DODATEK č. 1 **ke SMLOUVĚ O DÍLO**

stavby :“Výstavba domova se zvláštním režimem u Domova důchodců Pohoda Turnov“

Souhrnný změnový list č. 1

ÚPRAVA NAPOJENÍ PODEZDÍVKY A PODLAHOVÉ DESKY 1.NP 1:50

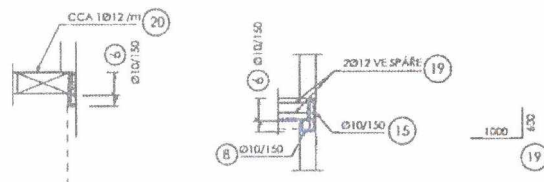
Došlo k úpravě statické části projektu v oblasti podlahové desky. Tyto úpravy vedly ke snížení množství výztuže o 715 kg. Dále došlo k úpravě kotvení stropních panelů s obvodovými věnci. Úpravou kotvení došlo k navýšení hmotnosti výztuže o 707 kg a dále došlo k úpravě stropních panelů (6 ks). Na tyto panely byly osazeny kotevní destičky, které se musí dále přivařit k výztuži věnců.

POLOŽKA ② TVORÍ PROPOJENÍ ZÁKLADOVÉ DESKY SE ZÁKLADEM A BUDE OSAZENA PŘED BETONÁŽÍ TVAROVSK. Z TOHOTO DŮVODU JE TŘEBA VĚNOVAT POZORNOST NÁVRHU TVARU POLOŽKY V NÁVAZNOSTI NA POSTUP PROVÁDĚNÍ.
